**Iepirkuma komisijas 2019.gada 29.oktobra sēdē
sniegtās atbildes uz ieinteresētā piegādātāja uzdotiem jautājumiem
par atklāto konkursu “Celtniecības materiālu iegāde”, identifikācijas Nr. SIA RNP 2019/45
nolikumu (turpmāk - Konkurss)**

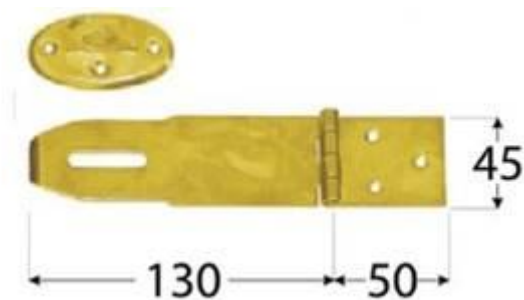
JAUTĀJUMS Nr.6.

Vai korekti pieprasīts atslēdziņas garums 45 mm? Pēc mums pieejamās informācijas šādas atslēdziņas nav pieejamas.

N.P.K.		
782	Atslēga pastkastītei ar vismaz divām atslēgām	
783		Platums 16mm, garums 45mm +/-5%.
784		Platums 20mm, garums 45mm +/-5%.

Iepirkuma komisija norāda, ka tiks veikti grozījumi nolikuma Tehniskajā – finanšu piedāvājumā.

N.P.K.		
782	Atslēga pastkastītei ar vismaz divām atslēgām	
783		Platums 16-18mm, garums 15-20mm, mēlītes garums vismaz 40mm
784		Platums 19-20mm, garums 20-30mm, mēlītes garums vismaz 40mm
